Keuringsverslag van een elektrische laagspanning- en zeer lage spanningsinstallatie

NIET CONFORM

ID-label: Statiestraat 26, 3890 GINGELOM

Controlebezoek van een huishoudelijke installatie volgens (KB 08/09/2019) - AREI Boek 1- 6.5. en 4.2.4.3.

Afbeelding schakel- en verdeelbord:

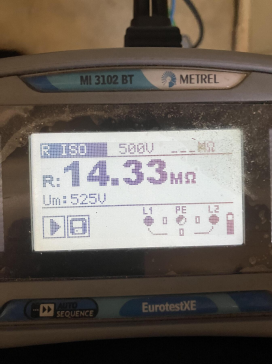
- I1.01 Eëndraadschema van de installatie is niet aanwezig. (Boek 1 Afdeling 2.12 - 2.13 en 3.1.2 en 9.1.2)
- I1.03 Situatieschema van de installatie is niet aanwezig. (Boek 1 Afdeling 2.12 - 2.13 en 3.1.2 en 9.1.2)

- I2.03 De continuïteit van equipotentiaalverbindingen en/of beschermingsgeleiders zijn niet gewaarborgd. (Boek 1 Onderafdeling 5.3.5.3.G. en 5.4.3.5)
- I3.01 Aardelektrode ontbreekt. Aardingsweerstand niet gemeten. (Boek 1 Onderafdeling 4.2.3.1 en 5.4.2.1.)

- I3.07 Een demonteerbaar aansluitstuk (aardingsonderbreker) dient aangebracht te worden in de aardgeleider teneinde de meting van de aardweerstand mogelijk te maken. (Boek 1 Onderafdeling 5.4.3.5.)

- I4.01 Hoofdequipotentiale verbinding(en) niet verwezenlijkt. (Boek 1 Onderafdeling 5.4.4.1. en 5.1.6.2)
- I4.04 Bijkomende equipotentiale verbinding(en) niet verwezenlijkt. (Boek 1 Onderafdeling 5.4.4.2. en 5.1.6.2.)

- I5.01 De aanduiding van de stroomkringen en/of apparatuur, aansluitklemmen, enz dient aangebracht of vervolledigd te worden. (Boek 1 Onderafdeling 3.1.3.1. en 3.1.3.3.A. en 5.1.6.1)

- I5.14 De nominale spanning dient duidelijk vermeld te worden op een oordeelkundig gekozen plaats. (Boek 1 Onderafdeling 3.1.3.3.)
- I6.01 De differentieelschakelaar aan het begin van de huishoudelijke installatie is niet verzegelbaar. (Boek 1 Onderafdeling 4.2.4.3.)

- I6.02 Een algemene differentieelstroombeschermingsinrichting met een nominale stroom (In) van minstens 40A en een gevoeligheid van maximum 300mA is niet geplaatst. (Boek 1 Onderafdeling 4.2.4.3. en 5.3.5.3.a.)

- I6.03 De nominale stroomsterkte van de algemene en/of bijkomende differentieelschakelaar dient aangepast te zijn aan de overstroombeveiliging. (Boek 1 Afdeling 4.4.1.)

- I7.03 De nominale stroomsterkte van de beveiliging is niet aangepast aan de toelaatbare stroomsterkte van de stroomafwaarts geïnstalleerde leiding en/of verbruiker. (Boek 1 Afdeling 4.4.1.)

- I8.04 Gemengde stroombanen (verlichting en contactdozen) moeten uitgevoerd worden met leidingen met een minimale doorsnede van 2,5mm². (Boek 1 Onderafdeling 5.2.1.2.)

- I8.06 Wanneer een geleider met blauwe isolatie aanwezig is, moet die voor de nulgeleider gereserveerd worden indien deze aanwezig is in de betrokken stroomkring. (Boek 1 Onderafdeling 5.1.6.2.)

- I8.09 Bij aansluiting van meeraderige geleiders dient men aangepaste adereindhulzen te gebruiken. (Boek 1 Onderafdeling 5.2.6.1. en 1.4.1.2.)

I9.03 Loshangend elektrisch materieel dient degelijk bevestigd te worden. (Boek 1 Afdeling 1.4.1. & 1.4.2)

I9.04 De verbindingen dienen verwezenlijkt te worden in borden, verbindings- of aftakdozen, aan de klemmen van schakelaars, contactdozen of verlichtingsarmaturen. (Boek 1 Onderafdeling 5.2.6.1.)
